Information urgente de sécurité

Valve aortique transcathéter Evolut™ PRO+ 34 mm de Medtronic

Décembre 2022

Référence Medtronic : FA1290

Figure 1 : Exemple d'image radiographique illustrant le repliement.

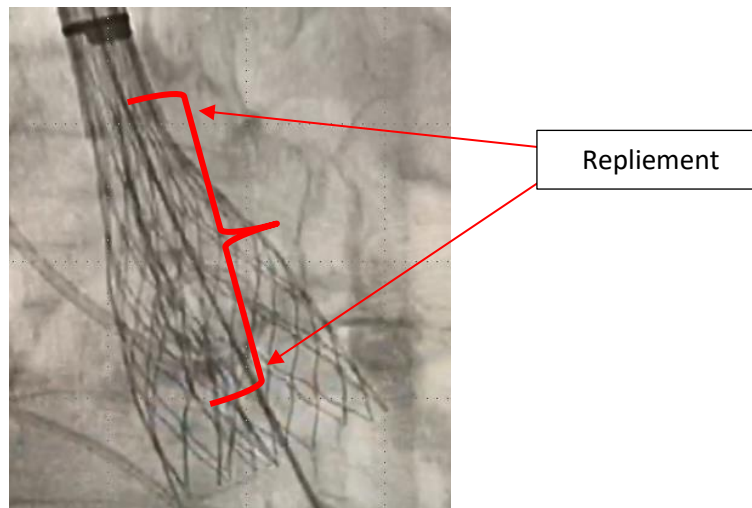
Le repliement est un phénomène connu qui se produit lorsque l'armature de la valve se replie vers l'intérieur le long d'une ligne verticale à l'opposé de l'entrée de la valve et apparaît comme une rainure dans l'armature ou comme des cellules d'armature se chevauchant sur l'imagerie radiographique (voir figure 1). Le repliement est différent et distinct d'une sous-expansion de la valve et peut être observé en per-opératoire lors du déploiement ou lors de la recapture d'une valve.

- Les étapes de détection d'une invagination sont décrites dans la section 9.2.4. L'observation d'un pli ou d'une déformation vers l'intérieur de la valve, à partir de la partie basale de la valve, identifié(e) comme une rainure sombre sous inspection radioscopique (mode ciné), peut indiquer une invagination. Si un repliement est observé, et si l'état du patient le permet, ne pas poursuivre et ne pas libérer la valve.
